# 志賀原子力発電所2号炉 敷地周辺の地質・地質構造について

敷地近傍の断層の評価  
(コメント回答)

2022年7月29日  
北陸電力株式会社

コメントNo.28の回答

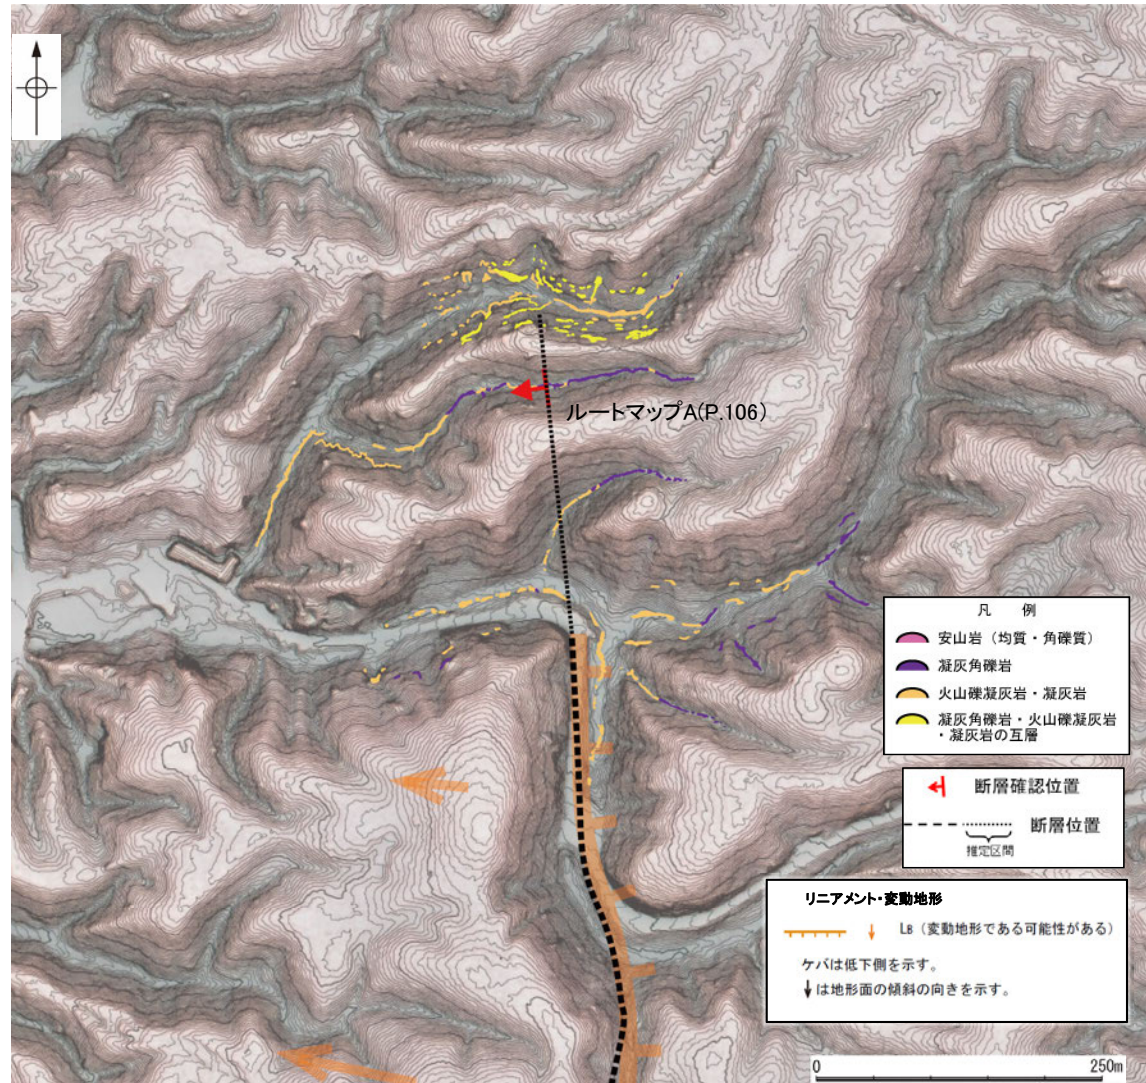
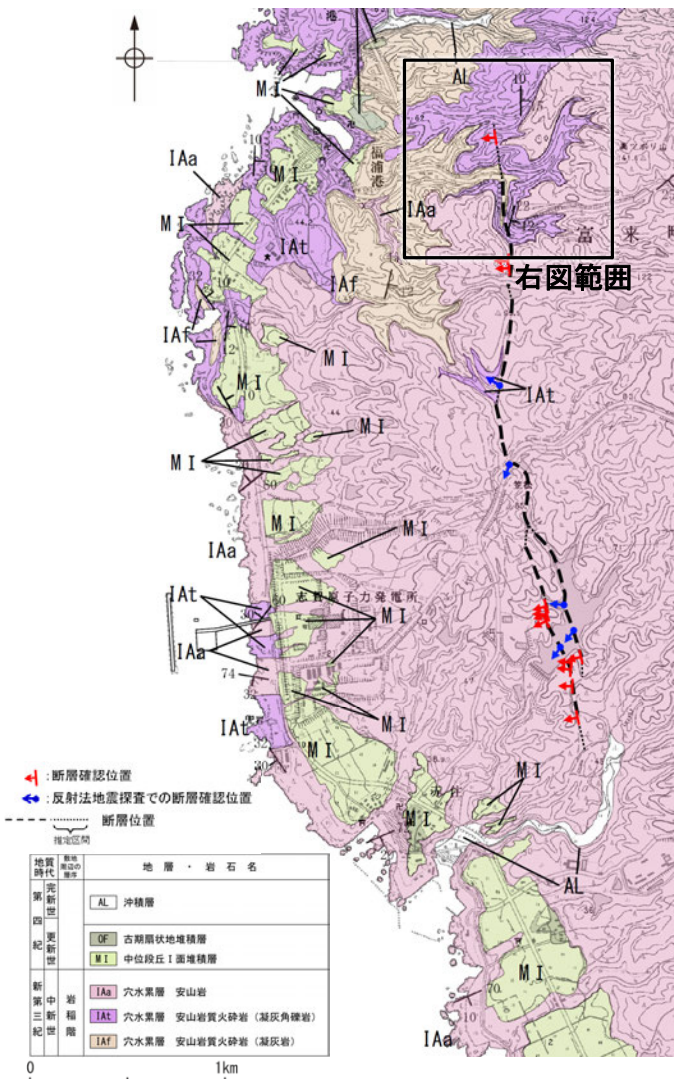
28	福浦断層の基礎的なデータとして、福浦断層周辺の地形・地質の状況、大坪川ダム右岸トレンチやボーリングコア等において確認された、断層上下盤に分布する地質や変質状況の違いについて、整理すること。	<ul style="list-style-type: none"> <li>福浦断層周辺の岩相分布については、断層北部で火山砕屑岩(凝灰角礫岩、凝灰岩等)が卓越し、南部では安山岩(均質・角礫質)が卓越するが、断層を挟んで上下盤で、岩相が大きく変化する状況は認められない。</li> <li>FK-1孔、大坪川ダム右岸トレンチでの分析の結果、福浦断層の上下盤では、明らかな地質分布の違いは示唆されない。</li> <li>よって、福浦断層北部～南部において、断層を挟んで上下盤で明らかな岩相の違いは認められず、断層活動による変位量の推定は困難である。</li> </ul>	P.40, 48～57
29	大坪川ダム右岸トレンチにおいて、断層活動による変形がどこまで及んでいるかについて検討すること。また、上載地層や破砕物の性状から考えられる活動履歴の状況について整理し、より詳細な説明を行うこと。	<ul style="list-style-type: none"> <li>福浦断層は、①砂礫層、砂層(MIS5eより古い高海面期に堆積)の堆積後～赤色土壌の形成前(MIS5eより古い時期)、②赤色土壌の形成時(MIS5e)から明褐色土壌の形成前、③明褐色土壌及び黄褐色シルト層の形成後の3つの期間に、それぞれ活動した可能性があるかと判断した。</li> </ul>	P.40～42, 44, 47
30	福浦断層北部のルートマップAで確認された断層aの性状や運動センス等のデータを追加で取得し、福浦断層と比較した検討結果も示すこと。	<ul style="list-style-type: none"> <li>ルートマップAで確認した断層aは、走向・傾斜はNS/60° W、薄片観察から推定される変位センスは逆断層センスであり、福浦断層と調和的である。</li> <li>よって、ルートマップAで確認された断層aは福浦断層に対応すると判断した。</li> </ul>	P.105～109

- 福浦断層周辺の地形、地質の状況や、断層上下盤における地質や変質状況の違いを調査した。
- 福浦断層沿いでは、北半部において、逆向きの低崖、直線状の谷及び撓み状の地形からなるBランク、南半部において、逆向きの低崖、緩く湾曲する谷等からなるCランク及びDランクのリニアメント・変動地形が分布する。
- 福浦断層周辺の岩相分布については、断層北部で火山砕屑岩(凝灰角礫岩、凝灰岩等)が卓越し、南部では安山岩(均質・角礫質)が卓越する。
- また、大坪川ダム右岸周辺の一部では断層位置を挟んで異なる岩相が接する状況が認められるが、全体の傾向としては、断層を挟んで岩相が大きく変化する状況は認められない。
- さらに、XRD、XRF分析の結果、ボーリングFK-1孔や大坪川ダム右岸トレンチにおいて、変質状況には一部で違いが認められるが、明らかな原岩・岩相の違いは示唆されない。
- 以上より、福浦断層北部～南部において、断層を挟んで上下盤で明らかな岩相の違いは認められない。
- よって、上下盤の地質分布に基づく断層活動による変位量の推定は困難である。

コメントNo.23, 35の回答

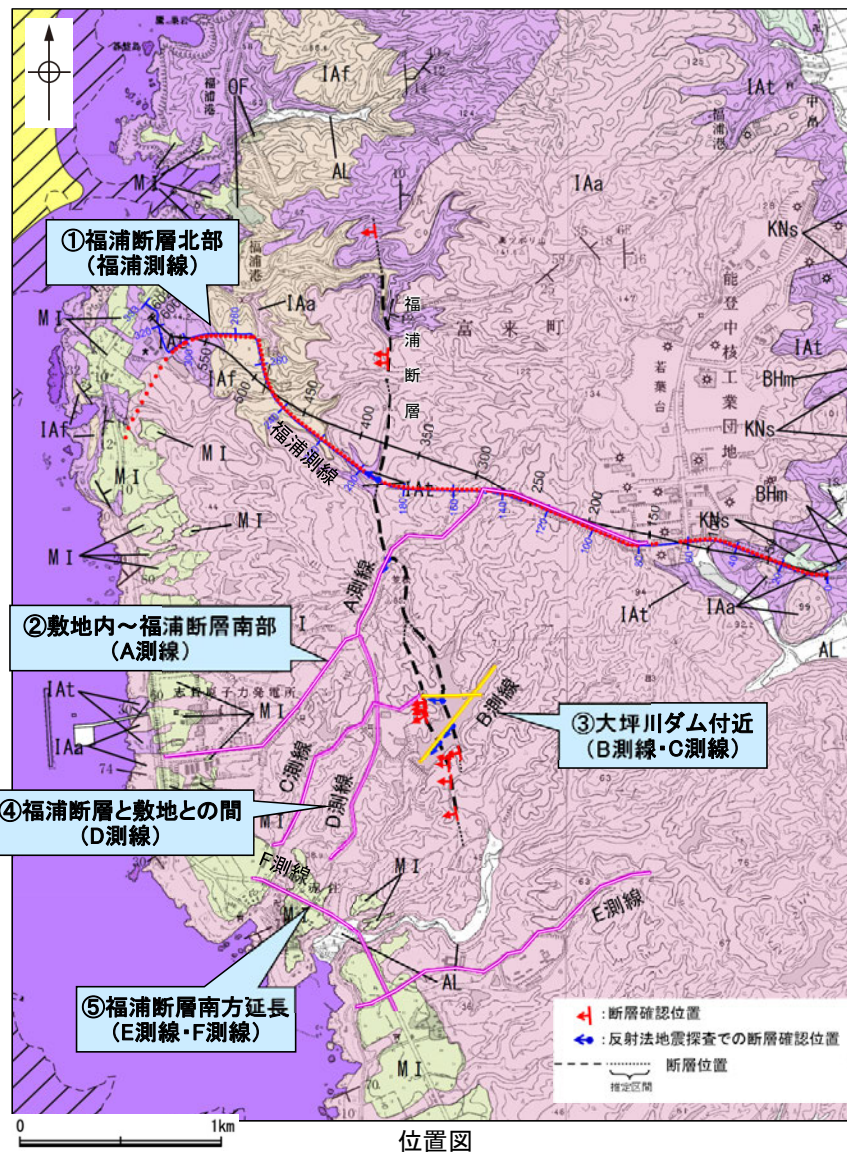
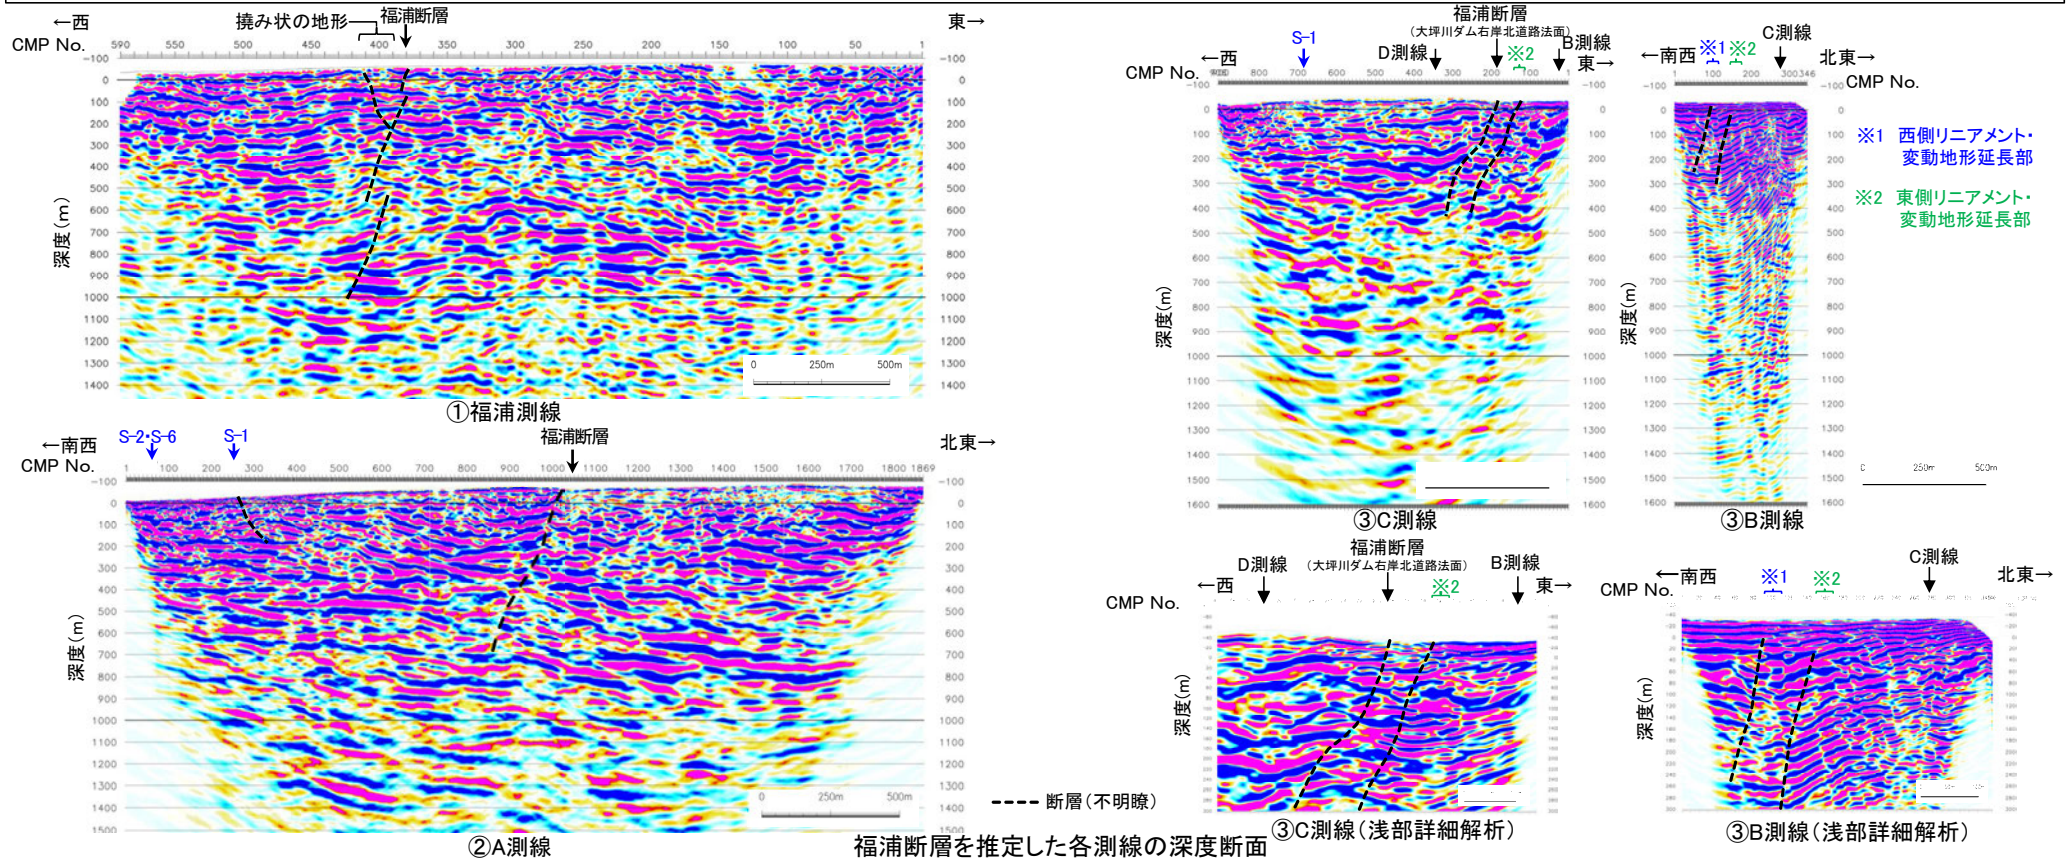
35	追加ボーリング等による地質データの拡充により、確実な南端の評価ができなかった場合は、ルートマップF,Gより南側において反射法地震探査の実施を検討すること。	<ul style="list-style-type: none"> <li>福浦断層の南端と評価したルートマップFより南方において実施した反射法地震探査(E測線、F測線)の結果、福浦断層に対応する断層は推定されない。</li> </ul>	P.58, 137～140

- 福浦断層の地下構造及び福浦断層南部の分布を把握するために、既存の福浦測線(①)に加えて、下図に示す位置(②~⑤)で反射法地震探査を行った。
- 調査の結果、福浦断層は高角で西傾斜する断層であり、南部の大坪川ダム付近では2本の断層が分布することを確認した。
- さらに南方延長のE測線・F測線において、福浦断層に対応する断層は推定されない。

コメントNo.23の回答

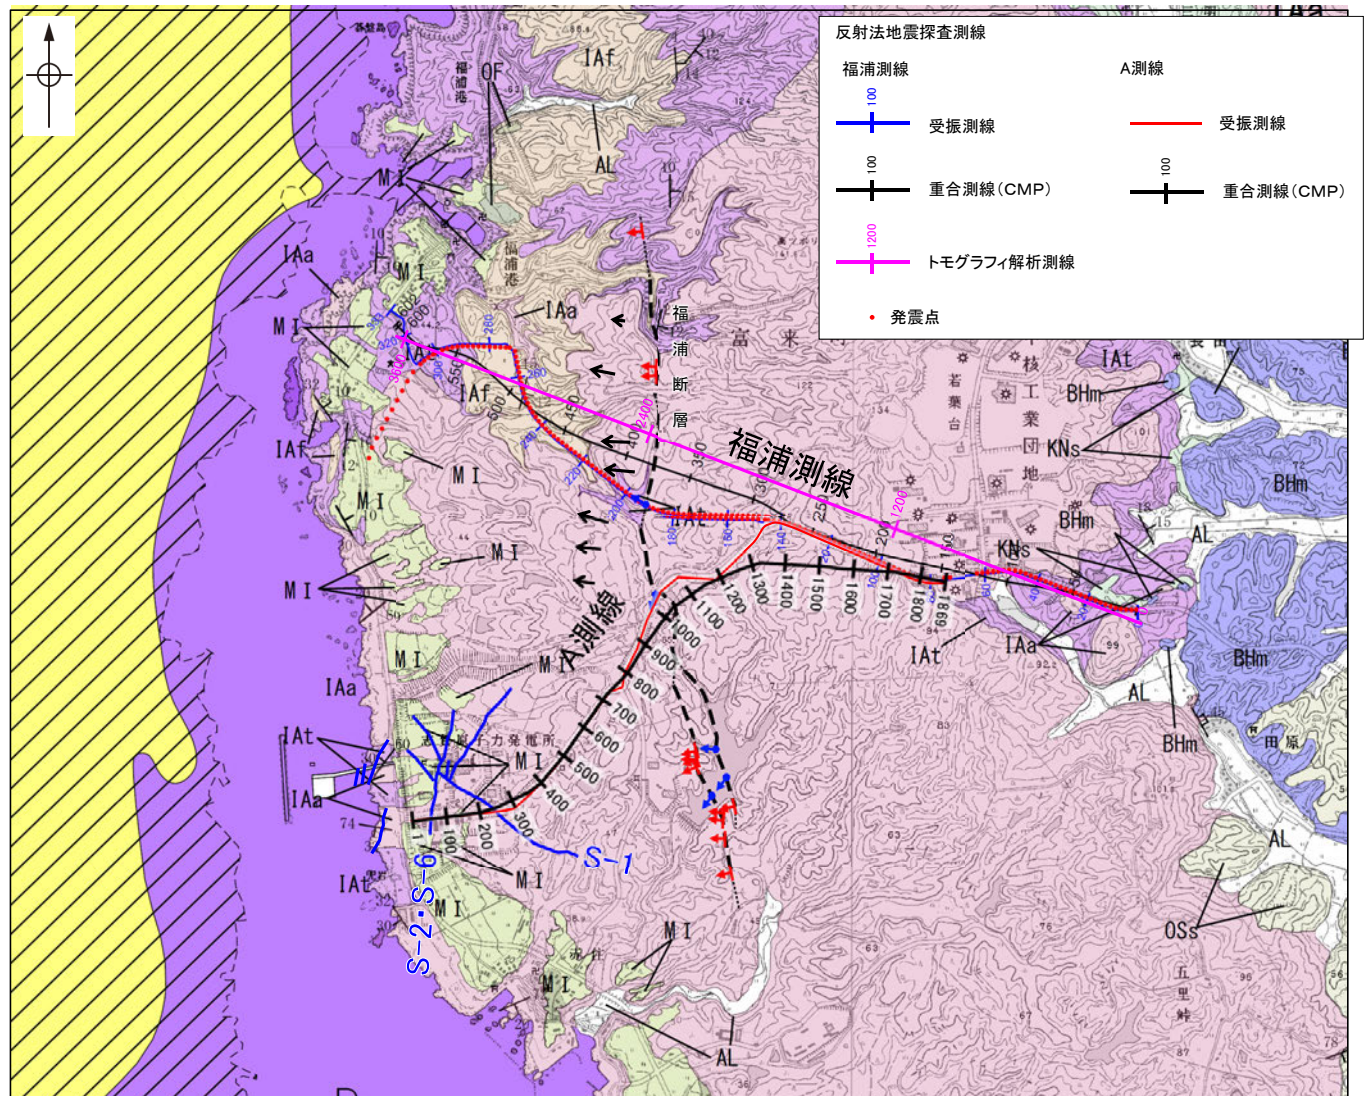
区分	No.	コメント			回答	備考
		開催回	日付	内容		
福浦断層	22	第1009回	2021.10.14	福浦断層南部の断層トレースや南端の評価について、大坪川ダム左岸のF-1'孔で確認された破砕部の追加分析等も含めて、地質データの拡充等を行うことにより、根拠を充実させること。	今回説明	
福浦断層	23	第1009回	2021.10.14	福浦断層南部において、反射法地震探査の実施を検討すること。	今回説明	
長田付近の断層	24	第1009回	2021.10.14	長田付近の表土はぎ調査①で確認された不整合境界に関する詳細なデータを示すこと。	今回説明	
富来川南岸断層	25	第1009回	2021.10.14	富来川南岸断層の北東端(Loc.A)の評価にあたり、今田付近の地質データを用いて評価することの妥当性を説明すること。また、地表踏査で得られた露頭データが北東端(Loc.A)の評価に十分であることの説明性を向上させること。	今回説明	
富来川断層	26	第1009回	2021.10.14	富来川南岸断層の北東方に位置する富来川断層の評価について、文献との対応や富来川南岸断層との関係も含めて説明すること。	次回以降説明	
段丘面	27	第1009回	2021.10.14	能登半島西岸の段丘面高度分布における傾動の有無については、標高のばらつきがあることを踏まえ、評価を行うこと。	今回説明	
福浦断層	28	現地調査	2021.11.18,19	福浦断層の基礎的なデータとして、福浦断層周辺の地形・地質の状況、大坪川ダム右岸トレンチやボーリングコア等において確認された、断層上下盤に分布する地質や変質状況の違いについて、整理すること。	今回説明	
福浦断層	29	現地調査	2021.11.18,19	大坪川ダム右岸トレンチにおいて、断層活動による変形がどこまで及んでいるかについて検討すること。また、上載地層や破砕物の性状から考えられる活動履歴の状況について整理し、より詳細な説明を行うこと。	今回説明	
福浦断層	30	現地調査	2021.11.18,19	福浦断層北部のルートマップAで確認された断層aの性状や運動センス等のデータを追加で取得し、福浦断層と比較した検討結果も示すこと。	今回説明

○福浦断層の地下構造及び福浦断層南部の分布を把握するために、反射法地震探査(A測線)を実施した。A測線では、福浦断層のリニアメント・変動地形の位置において、不明瞭ながら高角で西傾斜する反射面の不連続が認められ、これを福浦断層と判断した。福浦断層は、地下深部約700m付近まで確認することができるが、それ以深への連続性は明確には判断できない。また、福浦断層には、地下浅部にかけて分岐、派生するような構造は認められない(次々頁)。

○敷地内断層のうちS-1の位置において、不明瞭ながら高角で東傾斜する反射面の不連続が認められ、これをS-1と判断した。S-1は深度約200m以深への連続性は認められず、福浦断層に連続する構造ではないと判断される(次々頁)。
